OGGETTO: Istanza per l'avvio della procedura di Valutazione di Impatto Ambientale ai sensi dell'art.23 del D.Lgs.152/2006 e s.m.i. relativa al progetto per il conferimento del permesso di ricerca di idrocarburi liquidi e gassosi denominato "d28 G.R.-AG" dell'estensione di 456,80 km² ubicato nel canale di Sicilia - Zona "G". - Controdeduzioni alle osservazioni degli Enti e dei portatori di interesse.

STUDIO DI IMPATTO AMBIENTALE

Istanza di permesso di ricerca di idrocarburi in mare "d28 G.R-.AG" ed attività di acquisizione sismica 3D

Controdeduzioni alle osservazioni degli Enti e dei portatori di interesse

Figura 2-5: area complessiva del rilievo sismico

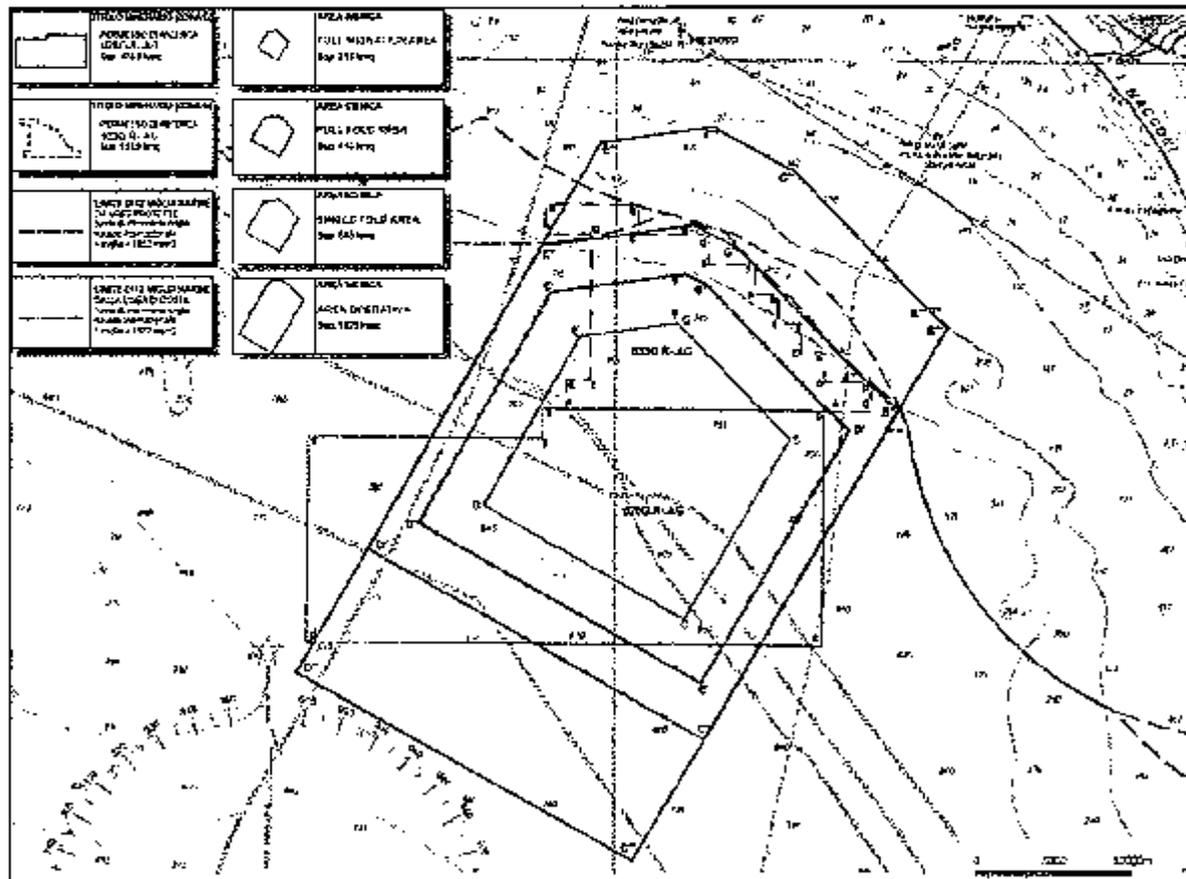
In risposta alla Provincia Regionale di Ragusa si conferma che il progetto prevede che le aree di prospezione sismica interessino anche superfici poste all'esterno dei permessi di ricerca d28 G.R.-AG e d33 G.R.-AG in maniera tale da poter garantire una copertura adeguata del rilievo geofisico.

Nel caso del rilievo sismico in esame sono definite (cfr. **Figura 2-5**):

- la prima area (circa 213 Km²) in rosso, corrisponde all'area di sotto-superficie dell'obiettivo che deve essere pienamente migrata;
- la seconda area (circa 416 Km²) in verde, è l'area di piena copertura (*Full Fold*);
- la terza area (circa 645 Km²) in fucsia è necessaria per definire i requisiti minimi di registrazione e corrisponde all'area in copertura singola (*Single Fold*) dove saranno eseguite le operazioni di acquisizione ed energizzazione;
- la quarta area (circa 1025 Km²) in blu, è la stima dell'area di manovra (area operativa) che la nave di prospezione, unitamente ai cavi sismici a traino, deve necessariamente percorrere al fine di posizionarsi correttamente per registrare i dati sismici a partire dall'area di copertura singola.

Pertanto, sebbene l'acquisizione su una singola linea copre i 645 km² rispetto i 610 km² della somma delle aree interessate dalle istanze (fatto dovuto alla forma non regolare delle stesse) tuttavia, come specificato anche al **paragrafo 1.7 del Progetto Definitivo** presentato unitamente allo SIA, l'area finale che può essere utilizzata con un dato che si impoverisce andando in profondità (e quindi verso i target) è di 416 km² (*full fold area*); mentre l'area di *full migration*, cioè l'area completamente utilizzabile e che può illuminare al meglio l'obiettivo, è di soli 213 km² con un chiaro rapporto tra la *full fold* e la *full migration* di 1:2 e tra la *full migration* e l'area operativa di 1:5.

Figura 2-10: anomalie rinvenute durante i precedenti rilievi sismici 2 D

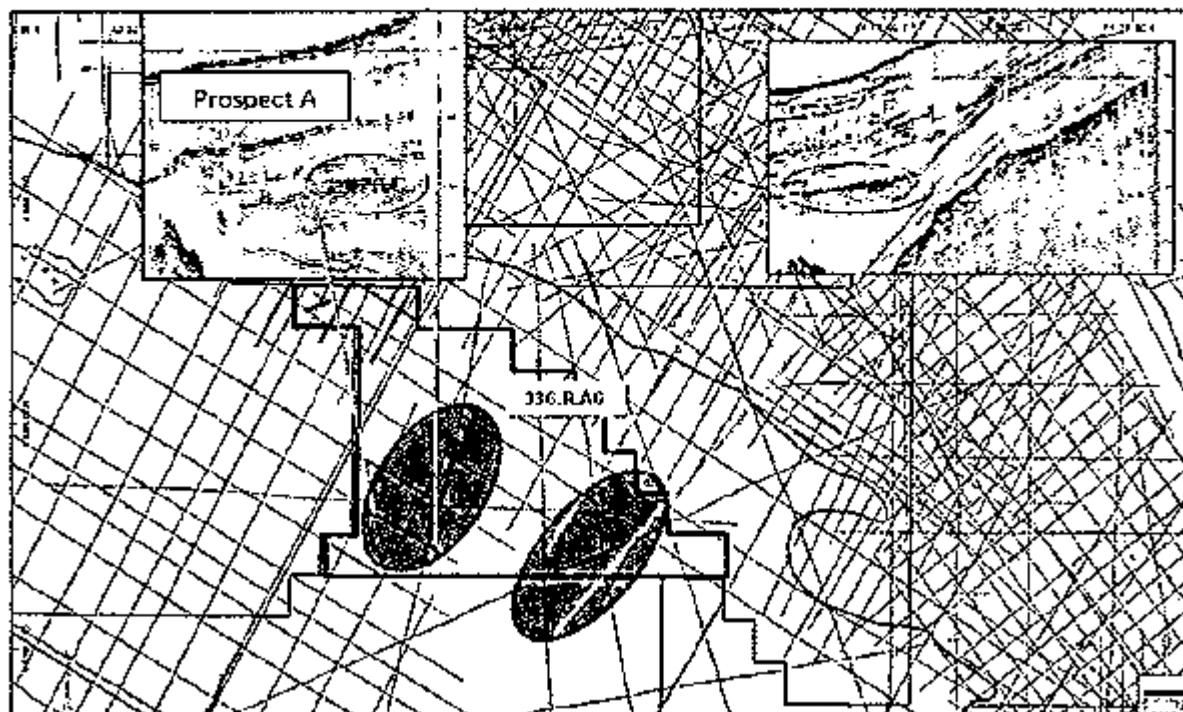
In risposta alle osservazioni del Comitato in merito ad una «risibile quantità e qualità degli idrocarburi che si suppone di poter rinvenire», si precisa che nell'area in oggetto sono state già individuate, durante i rilievi sismici 2D precedenti, una serie di anomalie di ampiezza che potrebbero indicare dei possibili giacimenti a gas (cfr. **Figura 2-10**). Tuttavia, a causa dell'esigua copertura delle linee sismiche, l'eccessiva distanza tra queste e la scarsa qualità di alcune, è stato possibile valutare solo un obiettivo (**prospect A**) in quanto le altre anomalie non restituivano planimetricamente una geometria chiara (al fine di individuare un prospect bisogna che la chiusura dell'anomalia sia evidente).

Il **prospect A** valutato ha comunque un potenziale di 3.35 Gm³ di riserve di gas corrispondenti a circa 20.55 Mboe, con una probabilità di successo pari al 54%.

Figura 2-15: mappa delle sorgenti sismo genetiche (Fonte: DISS – Database of individual Seismogenic Sources, Istituto Nazionale di Geofisica e Vulcanologia)

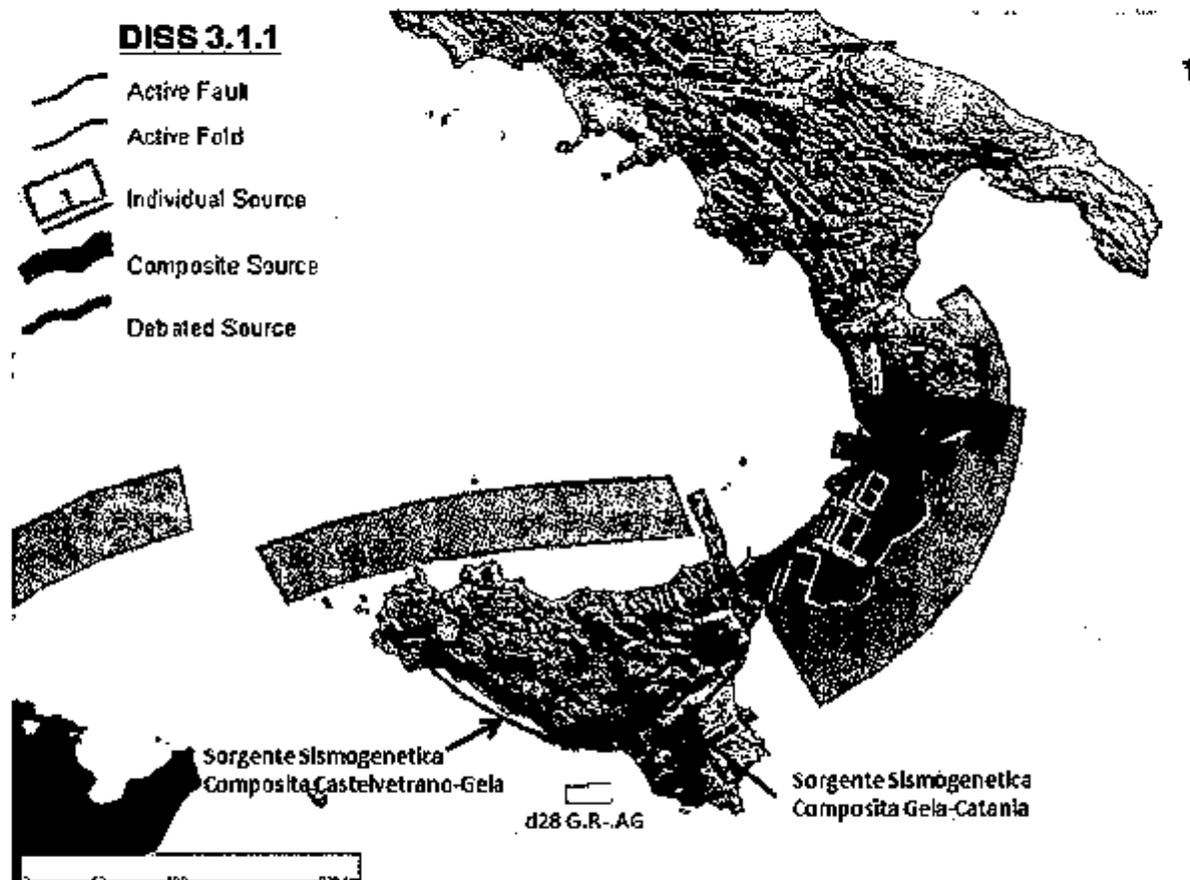
In risposta alle osservazioni del **Dott. Campo** e degli **Avv. Carmelo Giurdanella** e **Avv. Angela Bruno**, si precisa che nello Studio di Impatto Ambientale, nel **Capitolo 2, paragrafo 2.4**, si è fatto riferimento all'Ordinanza del Presidente del Consiglio dei Ministri del 20/03/2003 n. 3274 al fine di descrivere la classificazione sismica del territorio nazionale (che risulta essere suddiviso in 4 zone sismiche, numerate da 1 a 4, da sismicità più alta a sismicità più bassa). E' stata inoltre considerata la nuova mappa di pericolosità sismica della Protezione Civile, allegata all'Ordinanza 3519 del 28/04/2006, che individua 12 fasce di pericolosità sismica corrispondenti a 12 livelli di accelerazione massima al suolo. Dalla consultazione della nuova mappa di pericolosità sismica del territorio nazionale fornita dall'INGV, risulta che le fasce di pericolosità sismica del territorio nazionale si estendono anche nel tratto di mare interessato dall'Istanza di Permesso di Ricerca d28 G.R.-AG e dall'area di acquisizione sismica 3D. In particolare, l'area di progetto risulta ricadere nelle fasce sismiche corrispondenti a valori di accelerazione compresi tra 0,025-0,100 ag/g (individuate da colori dal grigio all'azzurro), indicanti comunque una bassa pericolosità sismica.

L'area oggetto dell'istanza di permesso di ricerca è posta a Sud rispetto al punto in cui si raccordano le strutture sismogenetiche composite Gela-Catania e Castelvetro-Gela (cfr. Figura 2-15).

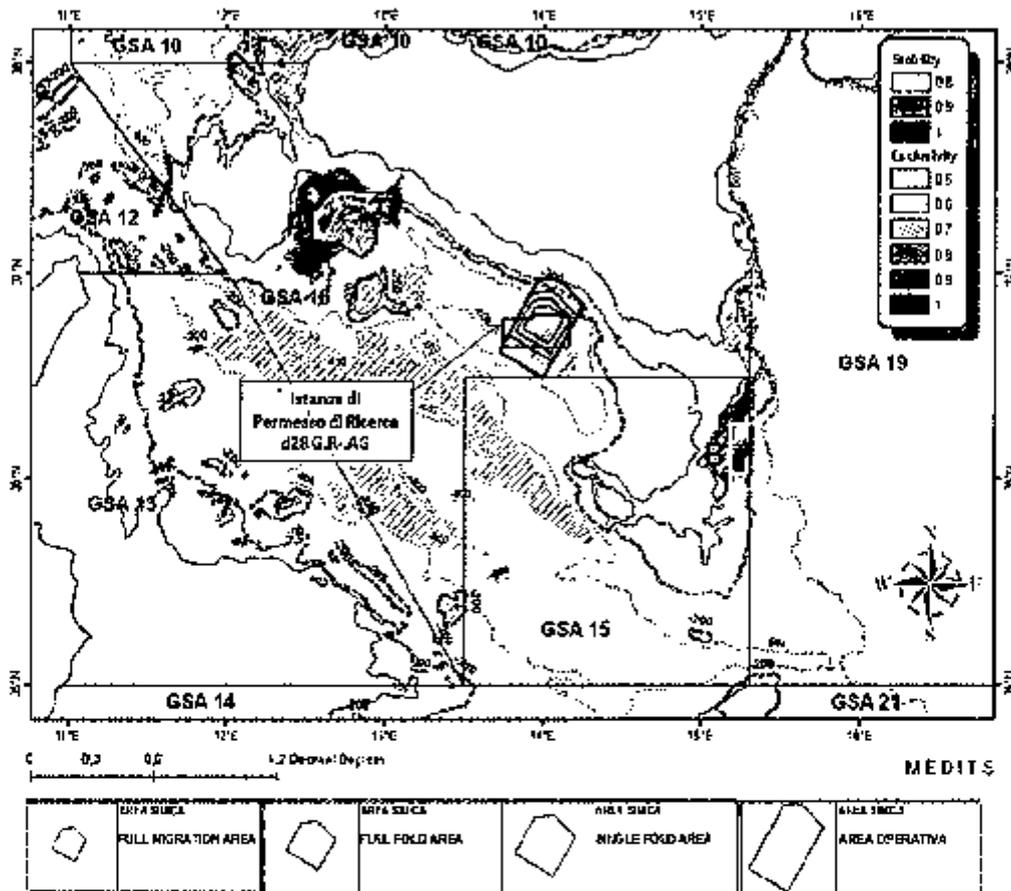
Per rispondere all'affermazione del Biologo Campo secondo cui "l'area interessata è stata identificata come importante zona riproduttiva e di nursery del gambero rosa" e all'affermazione secondo cui "Garofalo et al. (Persistence and co-occurrence of demersal nurseries in the Strait of Sicily (central Mediterranean): Implications for fishery management, 2011) hanno individuato in quest'area una importantissima zona di nursery per sette specie demersali, tutte di grande importanza economica per la pesca delle specie demersali in Mediterraneo", si evidenzia che le aree individuate di nurseries nello studio citato, non si sovrappongono e si trovano ad una certa distanza dall'area del permesso di ricerca d28 G.R.-AG e dalle aree di prospezione sismica (cfr. Figura 2-26).

Le attività di acquisizione sismica saranno realizzate all'esterno delle aree di nurseries sopra indicate e nel periodo compreso tra l'autunno e l'inverno, considerato essere quello meno sensibile dal punto di vista dei cicli biologici delle specie.
